東京電力株式会社 福島第一原子力発電所  
原子炉設置変更許可申請（ 2 号、 3 号、 4  
号、 5 号及び 6 号原子炉施設の変更 ）の概  
要について

平成 1 5 年 5 月

### ( 5 ) 変更項目

## 第2図 冷却材再循環流量制御系の比較

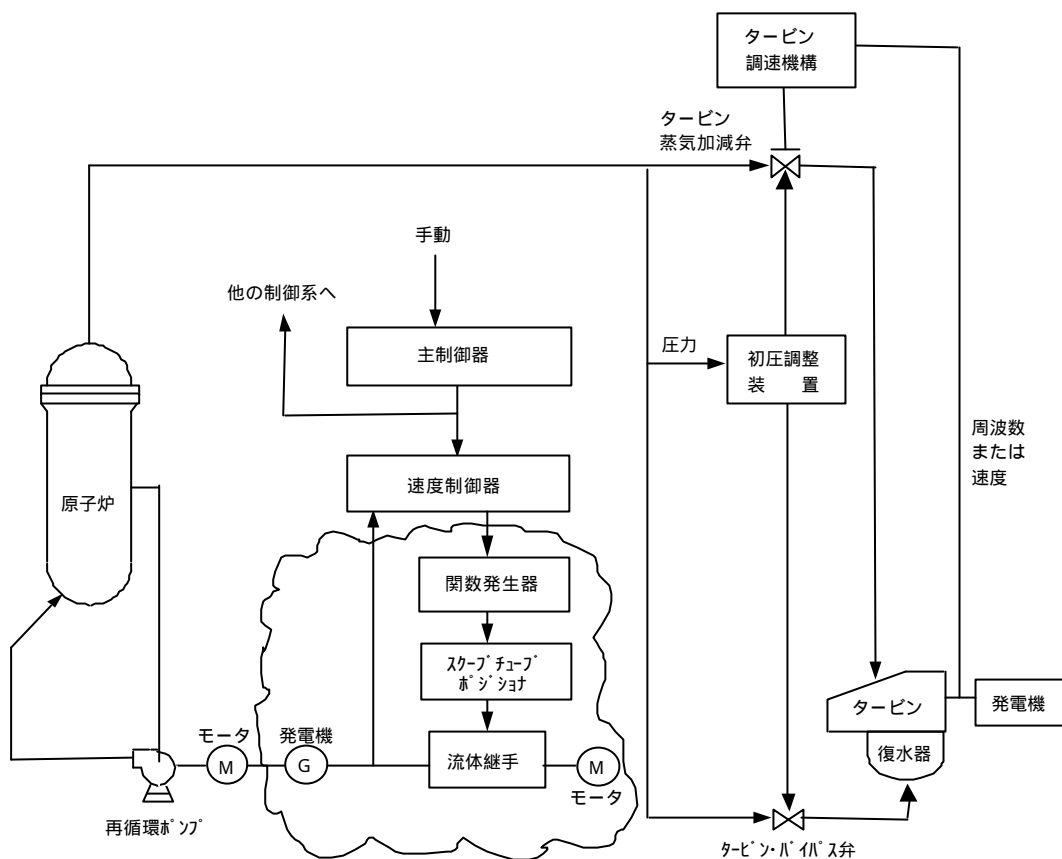
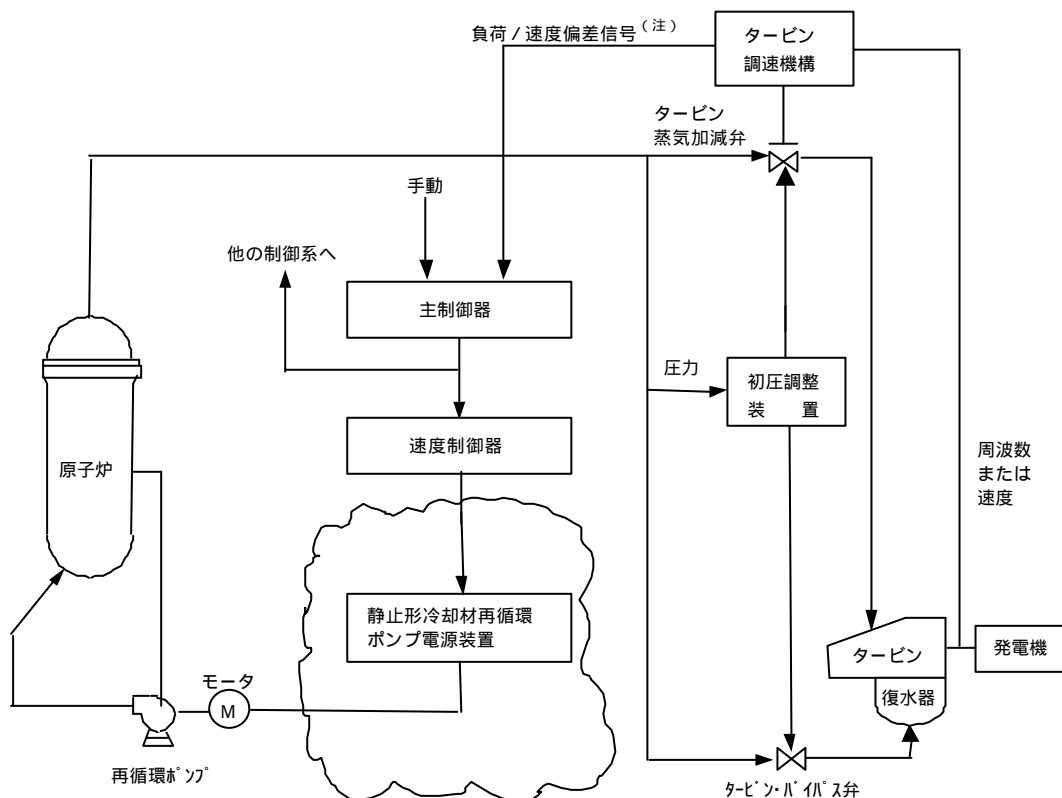
### a. 2号炉の静止形冷却材再循環ポンプ電源装置への変更

冷却材再循環流量の調整は、再循環ポンプ駆動電動機の電源周波数を変化させることにより、再循環ポンプ速度を変化させて行う。従来この周波数変化は、油流体継手を介したMGセットにより行っていた。

一方、最近の電力用半導体技術開発の成果を踏まえ、保守性向上/所内電力低減を目的として、大容量サイリスタインバータ回路からなる可変周波数電源装置（静止形冷却材再循環ポンプ電源装置）が実用化されていることから、福島第一原子力発電所2号炉についても冷却材再循環ポンプ電源装置をMGセットから静止形に変更する。なお、静止形冷却材再循環ポンプ電源装置は柏崎刈羽原子力発電所3号炉/4号炉/6号炉/7号炉においても採用されている。

冷却材再循環流量制御系の比較を第2図に示す。

変更前（MGセット）

変更後（静止形冷却材再循環ポンプ電源装置）

第3図 原子炉隔離時冷却系の比較 (例; 2号炉)

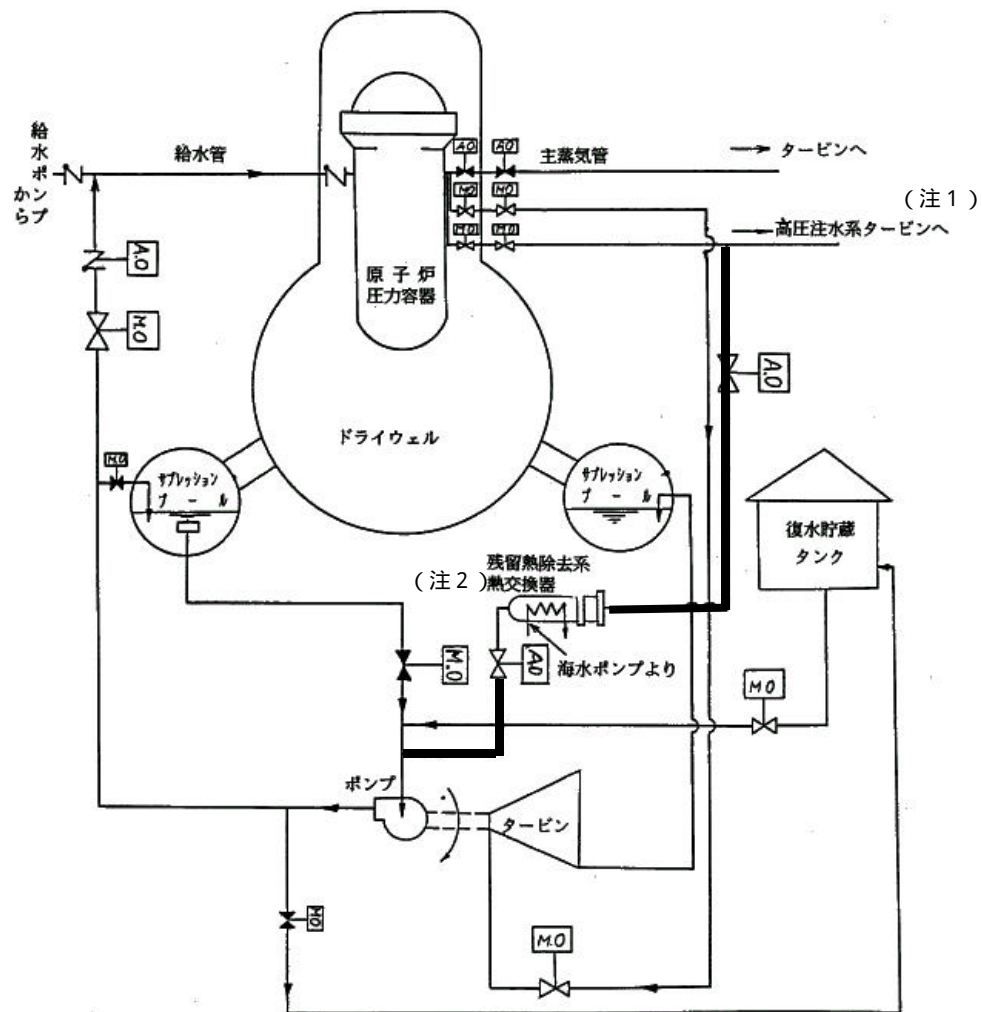
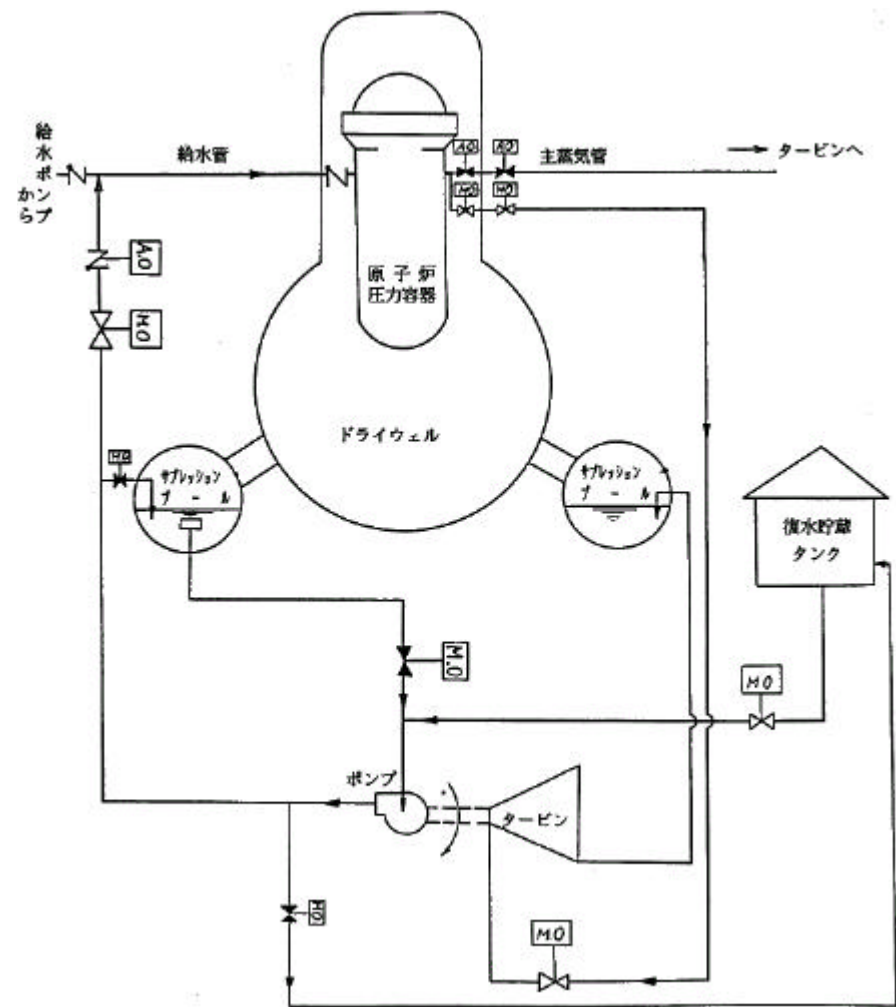
### b. 2号、3号、4号、5号及び6号炉の残留熱除去系の蒸気凝縮系機能削除

2号、3号、4号、5号及び6号炉の残留熱除去系の機能の一つである蒸気凝縮系は、原子炉隔離時に炉心の崩壊熱等を除去する機能を有しており、その凝縮水は原子炉隔離時冷却系の水源としても利用可能である。しかし、原子炉隔離時の炉心の崩壊熱等の除去については、通常の運転方法として、主蒸気を逃がし安全弁によってサプレッションプール水中へ放出すると共に、原子炉隔離時冷却系の補給水により原子炉の水位維持を行うことが可能であり蒸気凝縮系を用いる必要はないため、蒸気凝縮系の機能を削除することとした。

これに伴い、「ホ. 原子炉冷却系統施設の構造及び設備」の記載の一部を最近の記載形式に合わせ、2号及び3号炉の原子炉隔離時冷却系の水源を明確化すると共に、2号、3号、4号、5号及び6号炉の原子炉停止時冷却設備を残留熱除去系の機能として整理し、残留熱除去系の機能に関する記載を明確化する。

—— 機能削除する範囲

(注1): 高圧注水系は、機能削除の対象外

(注2): 残留熱除去系熱交換器及び出口 AO 弁については、機能削除の対象外
